BiGK.271.1.9.2019

### Informacja o treści zapytania i wyjaśnienia zamawiającego

Dotyczy: postępowania przetargowego prowadzonego w trybie przetargu nieograniczonego na:  
„Budowa Otwartych Stref Aktywności w Gminie Lidzbark”

#### Stół do gry w szachy, warcaby i chińczyka

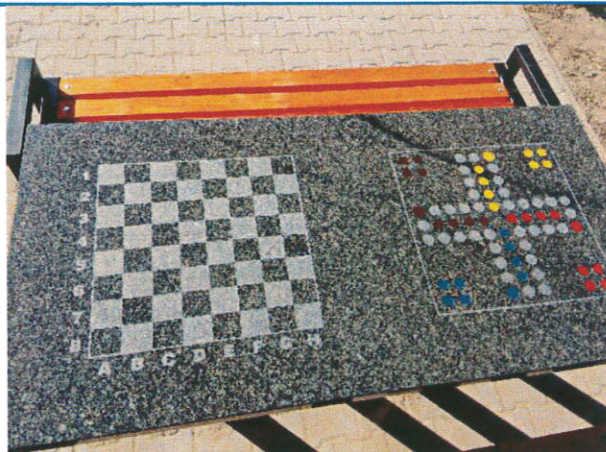
Proszę o informację czy Zamawiający zaakceptuje wykonanie stołów zgodnie z załączonymi kartami ?

Zamawiający akceptuje stoły do gry oferowane przez Wykonawcę.
